**Département des Hautes-Pyrénées  
Commune de Saint-Lary Soulan**

**Avis de l'Hydrogéologue agréé  
pour la définition des périmètres de protections  
du captage d'eau potable  
des Isards (Merlans)**

**MODIFICATIF**

**- DECEMBRE 2001 -**

**SCHEMA DE PRINCIPE**

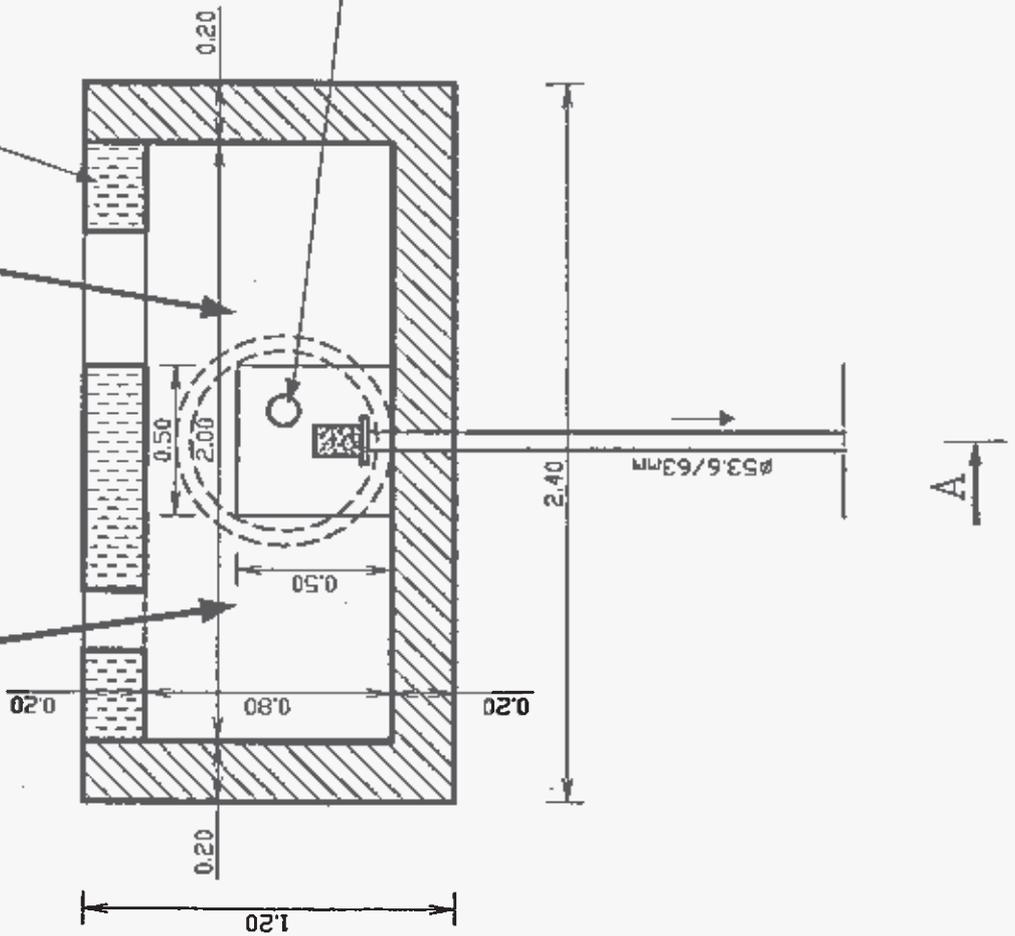
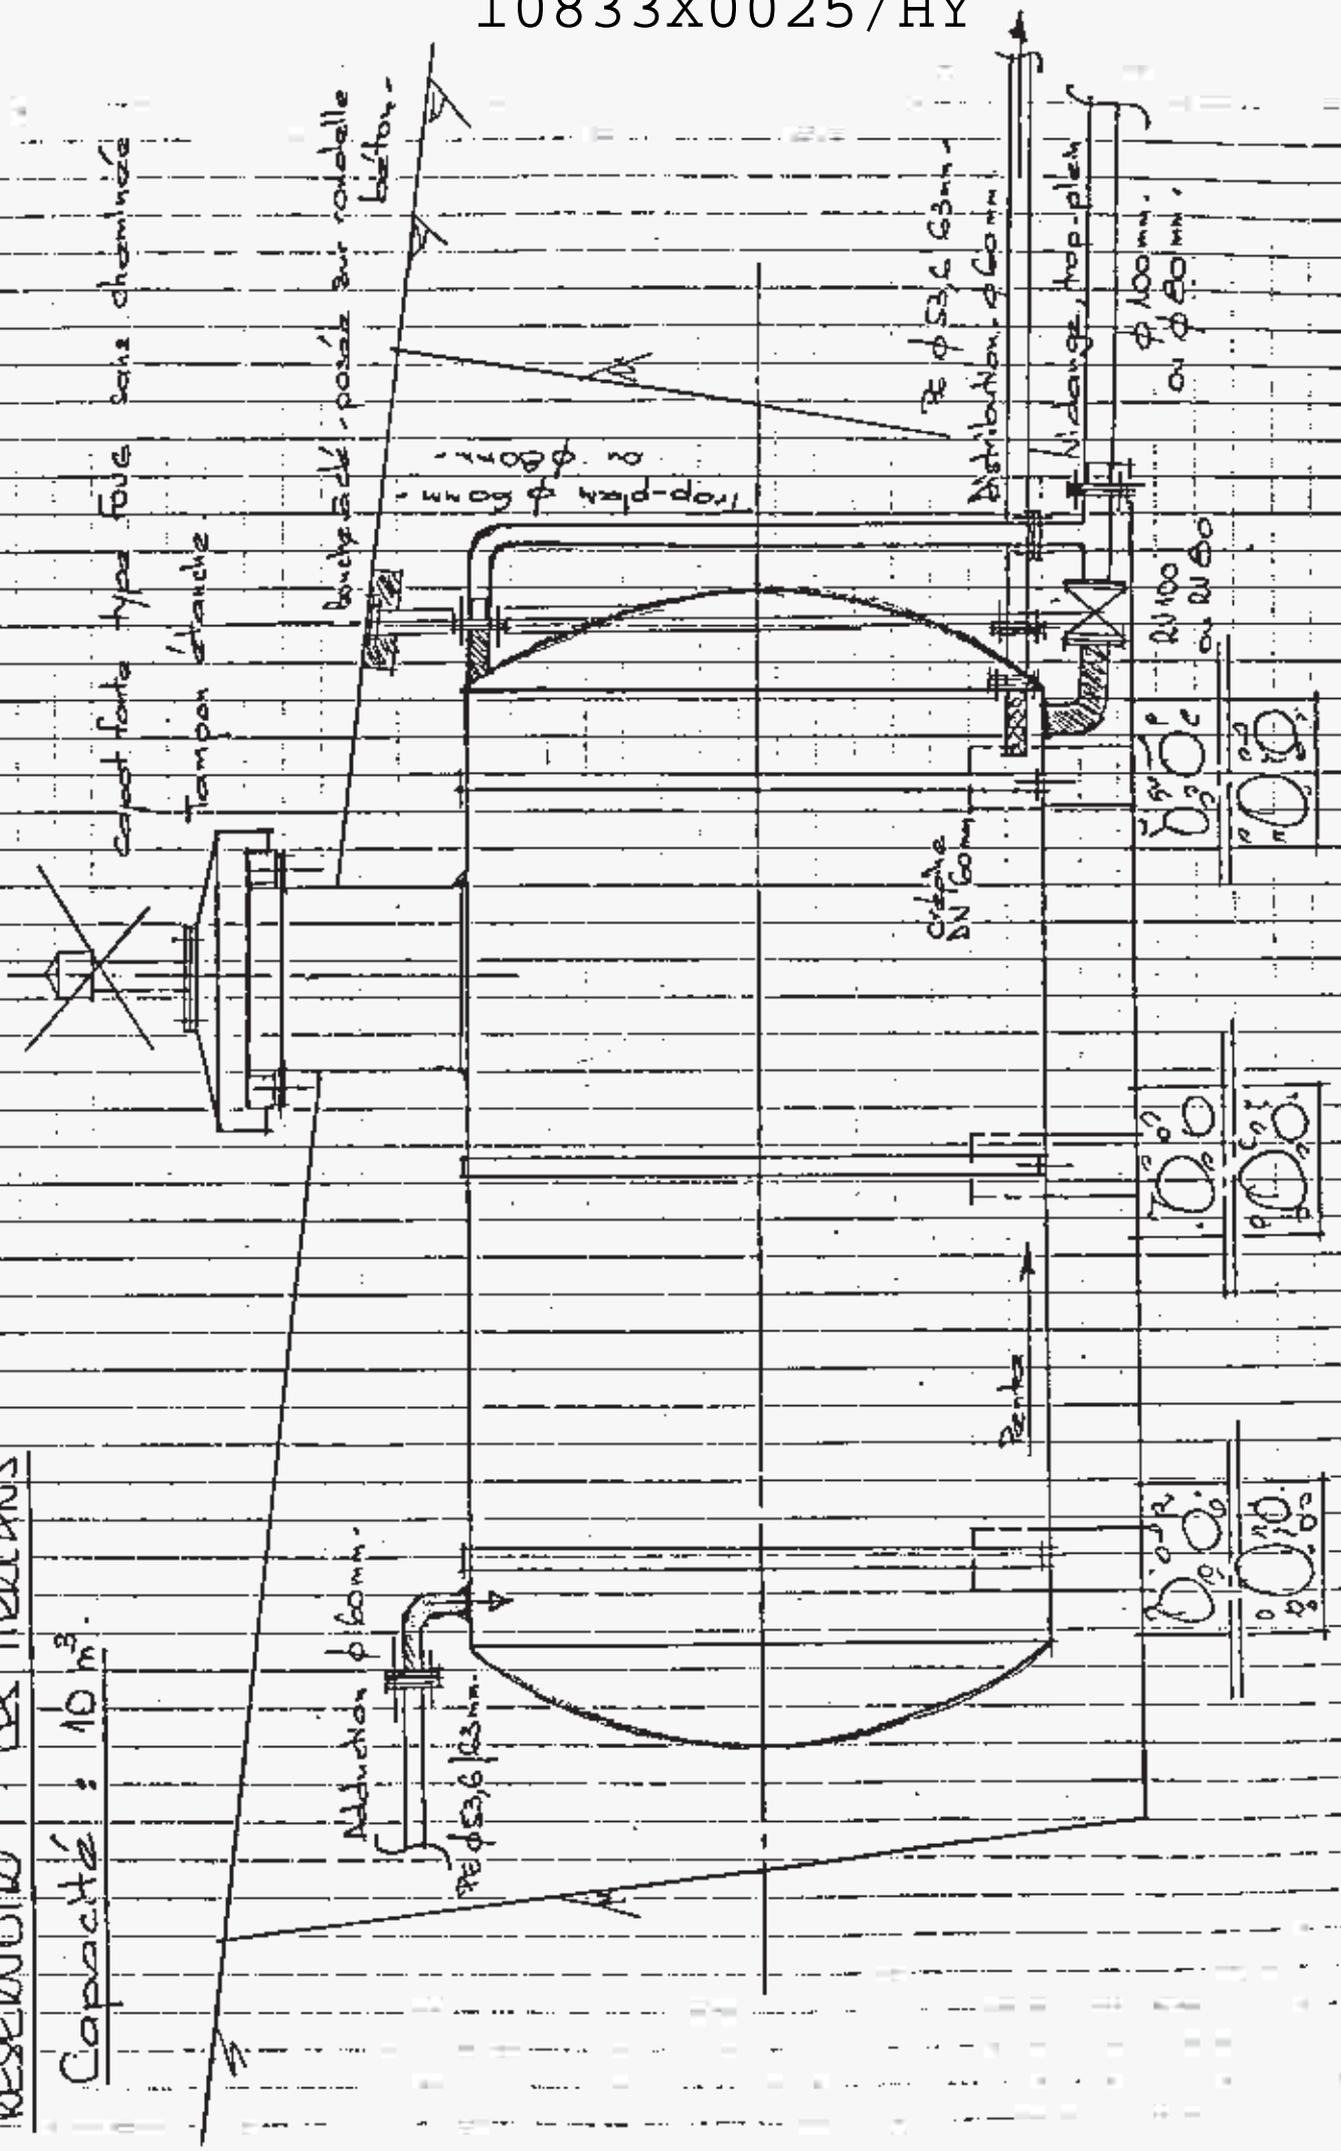
Les captages par drains sont abandonnés et remplacés par deux captages situés en amont des drains. Ces captages exécutés sous la maîtrise d'œuvre de la DDAF, apportent une amélioration notable d'un point de vue hygiène, car ils se situent en amont de la zone de mouillères. Les eaux des deux ouvrages sont envoyées dans une citerne neuve enterrée d'une capacité de 10m<sup>3</sup> et située en amont immédiat de l'ancien bassin collecteur.

Le captage modifié (voir schéma établi par la DDAF) sera constitué de deux ouvrages de captage construits en maçonnerie après décaissement du terrain. De ces ouvrages enterrés part une conduite pour transporter l'eau jusqu'à une citerne neuve elle-même enterrée. Ces deux ouvrages de captage sont situés en amont des anciens drains qu'ils remplacent. L'ancien système de captage est abandonné.

L'eau des deux captages se mélange dans la citerne de collecte enterrée, puis est transportée jusqu'au restaurant par une seule conduite.

PERIMETRE DE PROTECTION  
IMMEDIAT  
CAPTAGE DES ISARDS

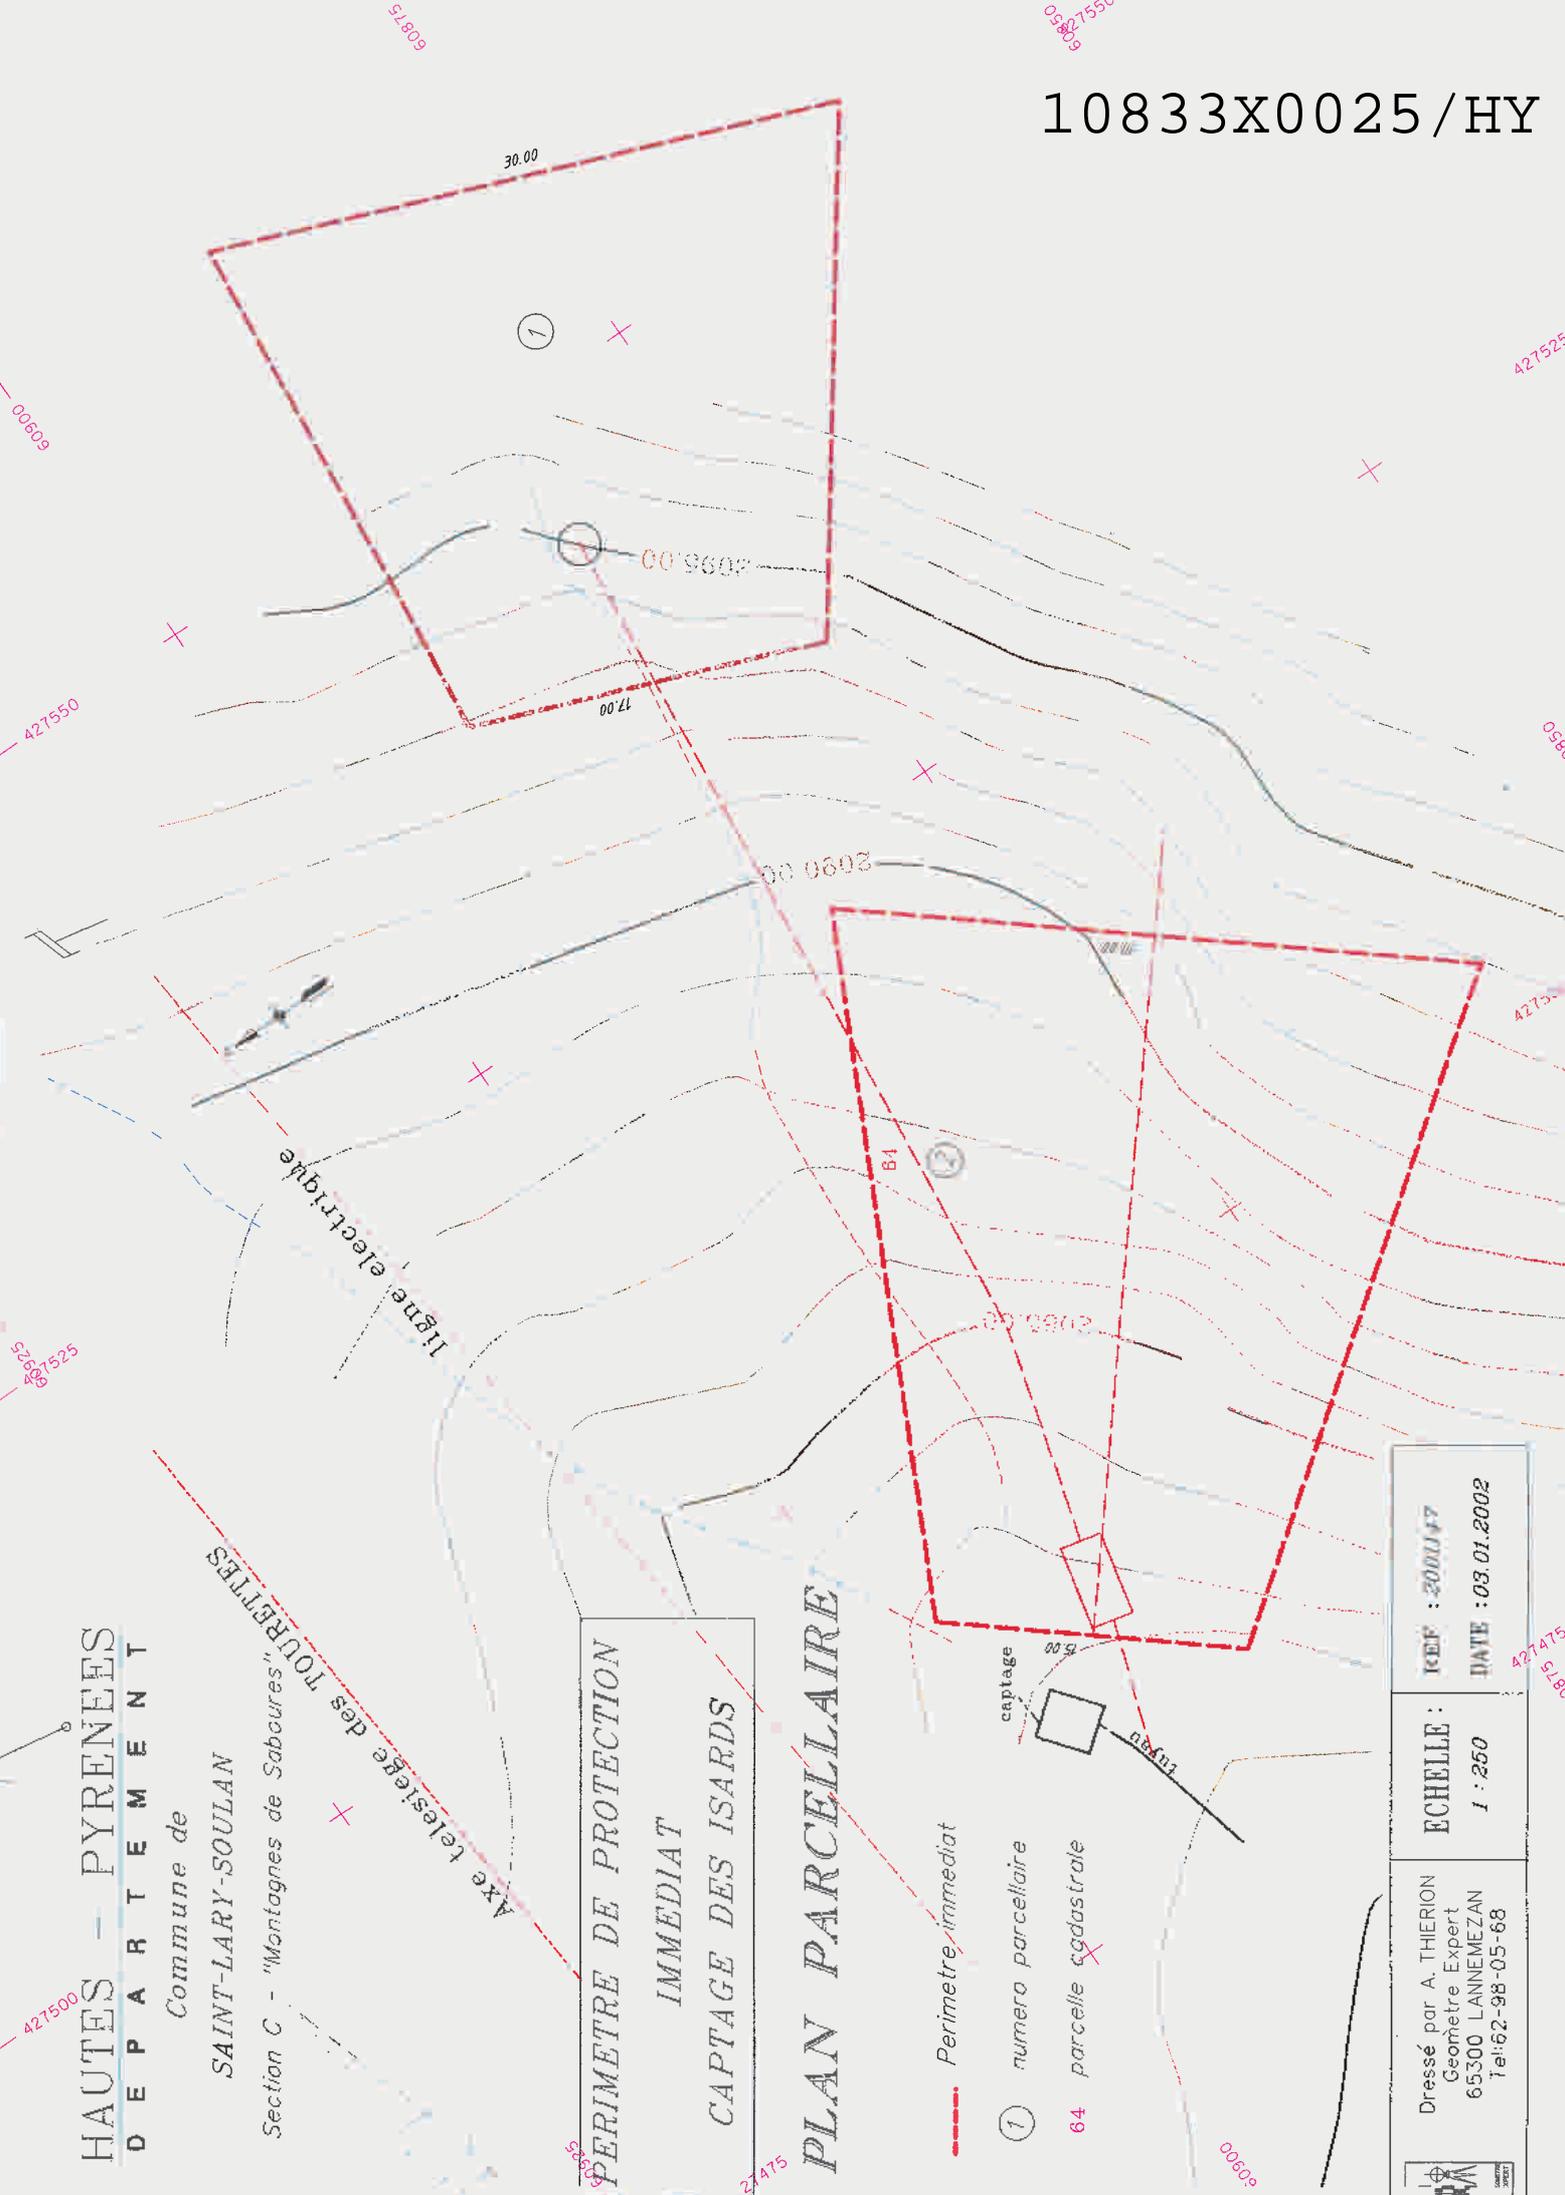
Le périmètre de protections immédiates devra interdire l'accès des captages, aux hommes et aux grands animaux. Compte tenu des modifications apportées il est proposé de mettre en place deux périmètres de protections, un par captage.

Il sera constitué par un terrain polygonal sur chacun des captages:

Captage n°1 :

La clôture sera posée de façon symétrique en prenant pour axe la ligne de plus grande pente passant par le captage :

- La clôture la plus basse (en aval du captage) sera placée perpendiculairement à la ligne de plus grande pente, à 5m en aval du captage
- La clôture la plus haute (en amont du captage) sera placée perpendiculairement à la ligne de plus grande pente à 20m en amont du captage, elle aura une longueur de 30m (15m de part et d'autre de l'axe)
- Les clôtures latérales partiront de l'extrémité de la clôture amont pour atteindre la clôture aval en passant à 10m du captage de part et d'autre.

Captage n°2 :

La conception et les dimensions sont identiques à celles du captage n°1, sauf pour la clôture aval qui passera à 2m en aval de la citerne.
